**sur le projet de construction d'un parc photovoltaïque au lieu-
dit Serre du Fumier sur la commune de Sigottier (05)**

N° MRAe
2023APPACA47/3468

Avis du 27 juillet 2023 sur le projet de construction d'un parc photovoltaïque au lieu-dit Serre du Fumier sur la commune de Sigottier (05)

Figure 2: plan de masse du projet : parc photovoltaïque en bleu et périmètre des OLD en vert pâle. Source : étude d'impact.

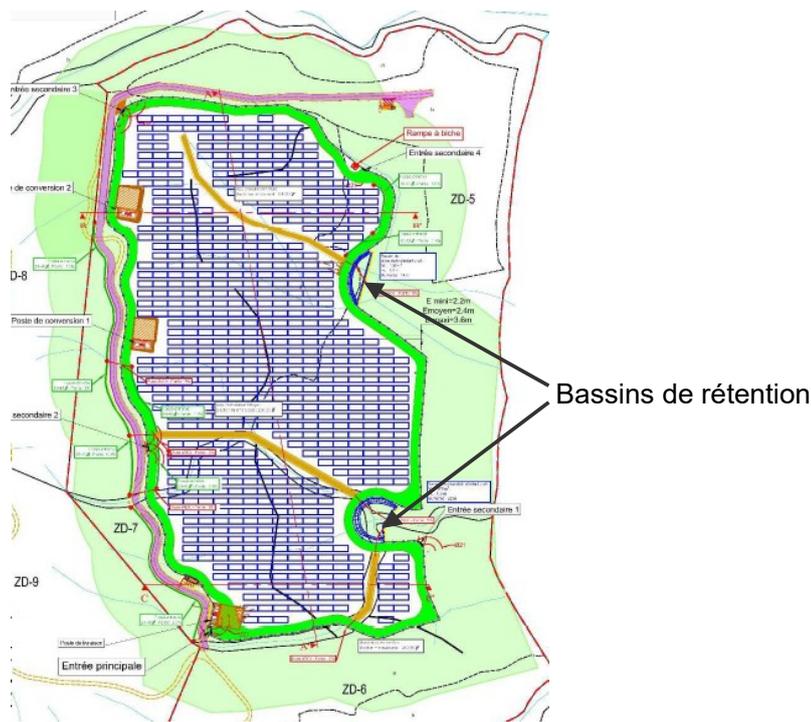
L'injection de l'électricité produite sur le réseau public de distribution nécessite de relier le poste de livraison à un poste source (probablement le poste source de Veynes distant d'environ 13 km). L'étude d'impact n'évalue pas les effets de ce raccordement qui fait pourtant partie intégrante du projet au sens du code de l'environnement². Le dossier indique que « le tracé définitif du raccordement sera connu lors de la signature de la convention de raccordement avec Enedis, après l'obtention du permis de construire ».

La MRAe recommande de compléter l'étude d'impact en précisant les incidences du raccordement au poste source et de prévoir, le cas échéant, des mesures d'évitement, de réduction, voire de compensation adaptées.
